Réalisation d'une retenue collinaire dite Piton Sahales

Demande d'autorisation environnementale unique – Dossier DEAL n°2021-89

**MEMOIRE EN REPONSE A L'AVIS DE LA MISSION
REGIONALE D'AUTORITE ENVIRONNEMENTALE DE LA
REUNION**

Figure 1 – Stratégie de végétalisation du site (source : SODEXI Ingénierie)

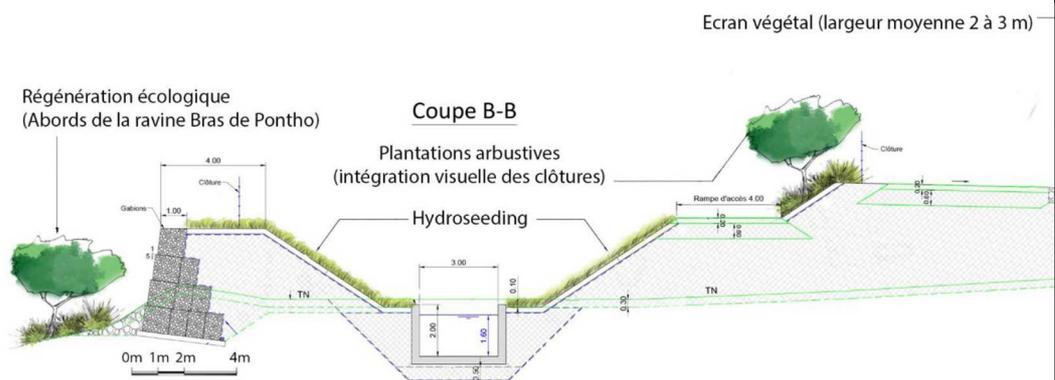
- de proposer des photos-montages en perspectives du projet depuis les zones résidentielles et hôtelières à l'est et sud-est, et de préciser les modalités d'intégration du projet si les haies bocagères ne pouvaient se faire ;

- **Des bosquets d'espèces indigènes ou endémiques adaptés à l'environnement du site et déjà présents aux abords de la ravine seront réintroduits en massifs denses (cf. plan ci-dessus et p.158 de l'étude d'impact) ;**

<p>Les travaux de remise en état et de végétalisation aux abords du projet seront l'occasion de procéder à une réintroduction d'espèces indigènes et endémiques adaptées sur toute la rive gauche de la ravine au droit de l'ouvrage. Il s'agit de la mesure de réduction développée en p.150 de l'étude d'impact :</p> <div data-bbox="368 389 1433 826" style="border: 1px solid black; padding: 5px; margin: 10px 0;"> <p>Rappel de la mesure de l'étude d'impact (p.150) :</p> <ul style="list-style-type: none"> ▪ Mise en place d'une végétation indigène à forte valeur patrimoniale lors de la remise en état, bordure de site (plantations périphériques) ; ▪ Replantation d'espèces (Liste DAUPI zone 9 – Forêt de Tamarins, complétée par la liste DAUPI zone 7 - Forêt humide de montagne sous le vent) avec de la végétation caractéristique des zones humides ; ▪ Mise en place d'un suivi de la replantation des espèces avec vérification de l'état de santé des plants postérieurement aux travaux (N+1 et N+3) : contrôle de la reprise, arrachage des plants morts et replantation par un nouvel individu issu des espèces de la liste DAUPI ; ▪ Contrôle le développement des espèces végétales invasives sur 3 ans. </div> <p>Aussi, il s'agira dans un premier temps de réintroduire des espèces endémiques disponibles dans les pépinières communales :</p> <ul style="list-style-type: none"> - <i>Hypericum lanceolatum</i> (Fleurs jaunes), - <i>Hubertia ambavilla</i> (Ambaville), - <i>Erica reunionensis</i> (Branle vert), - <i>Acacia heterophylla</i> (Tamarin des Hauts), <p>Cette liste n'est pas exhaustive. La liste des végétaux pourra être enrichie d'autres espèces indigènes et endémiques caractéristiques de la zone (selon les listes définies par la démarche DAUPI notamment celles citées dans l'étude d'impact p. Liste DAUPI zone 9 – Forêt de Tamarins, complétée par la liste DAUPI zone 7 - Forêt humide de montagne sous le vent) telles que : <i>Dombeya ficulnea</i> (mahot rose), <i>Dombeya pilosa</i> (mahot blanc), <i>Nuxia verticillata</i> (bois maigre), <i>Eugenia buxifolia</i> (bois de nèfles à petites feuilles), etc...</p> <p>Les végétaux réintroduits seront mis en place dans des tailles relativement faibles 0,40 à 0,80m de hauteur et en petites mottes (sachets 1L), afin de faciliter leur reprise dans le milieu. La collecte, la production des plantes endémiques et indigènes sera réalisée sous la validation de l'expert écologue et de la maîtrise d'ouvrage.</p> <p>Cette plantation sera associée à une lutte contre les espèces exotiques envahissantes le long de la ravine, sur le périmètre bordant la retenue, sur une durée de cinq ans.</p> <div data-bbox="368 1534 1433 1637" style="border: 1px solid black; padding: 5px; margin: 10px 0;"> <p>A noter qu'afin d'être cohérent avec la mesure de suivi des haies bocagères, réalisées dans le cadre des travaux paysagers, le contrôle du développement des espèces végétales invasives sera réalisé sur une durée de 5 ans, au lieu de 3 ans comme indiqué dans l'étude d'impact.</p> </div>
